Oppdragsnavn **Bromstadruta reguleringsplan**

Trafikksikkerhetsvurdering av sykkelveg med fortau i Tungasletta, Ingvald Ystgaards veg og Granåsvegen

Dato 30.05.2022

Rundkjøring Tungasletta/Tungasletta/Rampe til Omkjøringsvegen og framtidig adkomst til Brøset

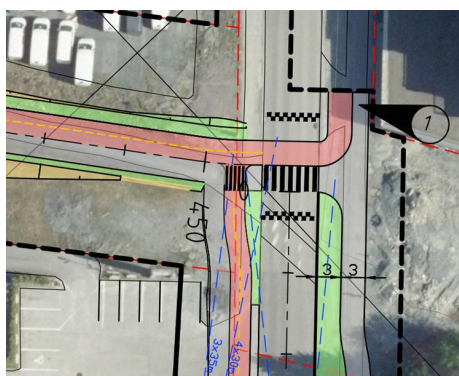
- Sykkelveg med fortau trekt inn i arm av rundkjøring med planlagt adkomst til Brøset, ok
- Gangfelt tilpasset sykkelveg med fortau med oppmerking som krysser sykkelveg, ok
